JY-108-3

**第59条（原子炉停止系統）に係る説明書**  
**<指摘回答>**

**2022年1月7日**

No. 186

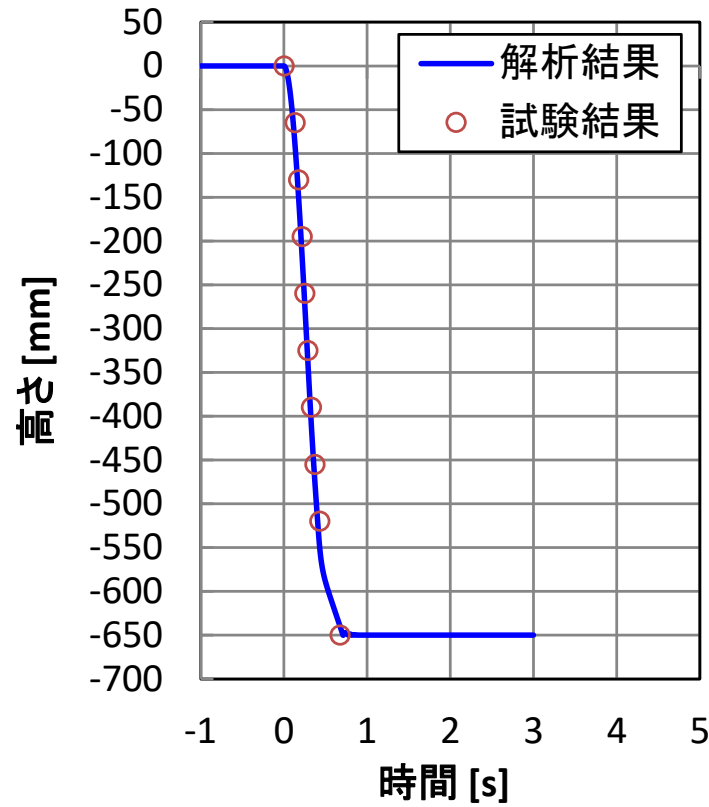
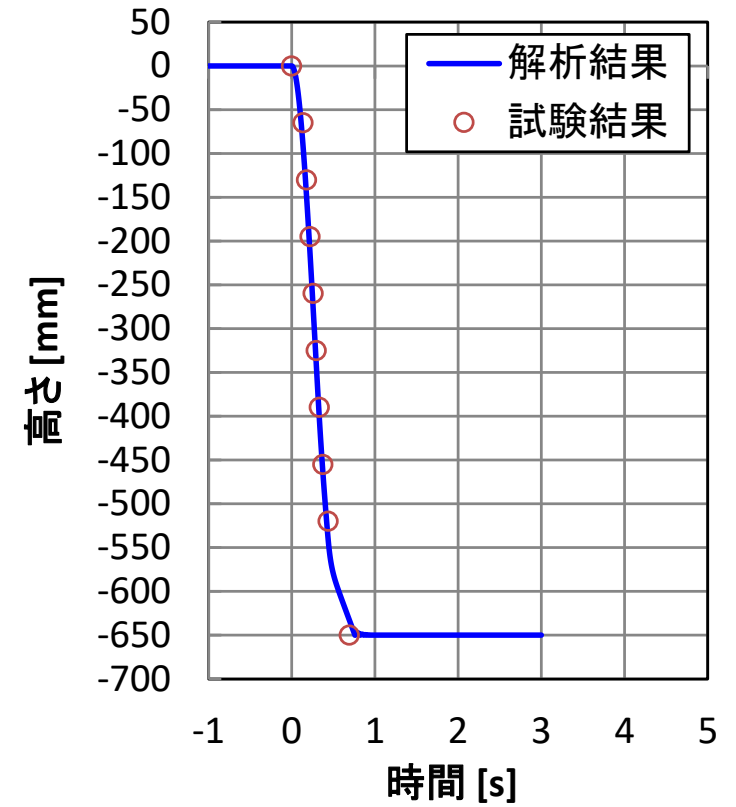
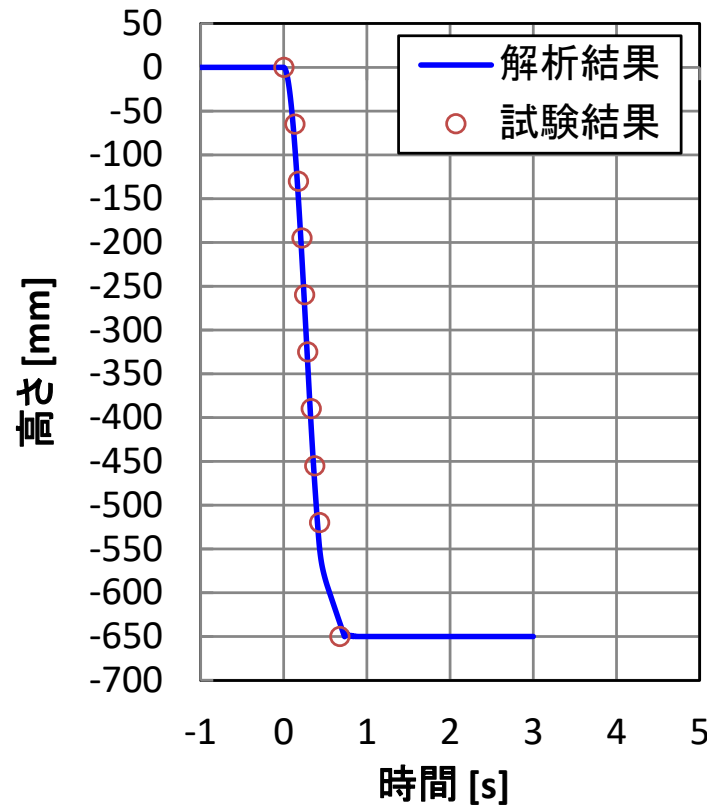
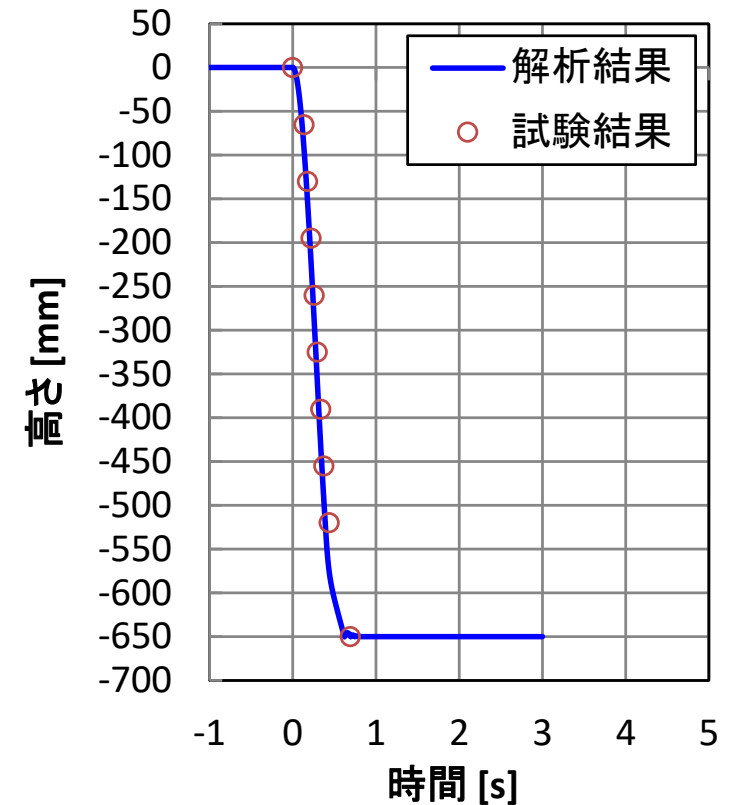
- ・スクラム試験の検証解析に関し、加振時の結果を提示すること。

- 解析では試験結果を精度よく再現できており、ADAMSコードにより「常陽」制御棒のスクラム挙動解析を行えることを確認した。
- 350°CNaの方が常温水より密度が小さく、制御棒スクラム時の流体抗力が小さくなるため、スクラム時間は短くなる。
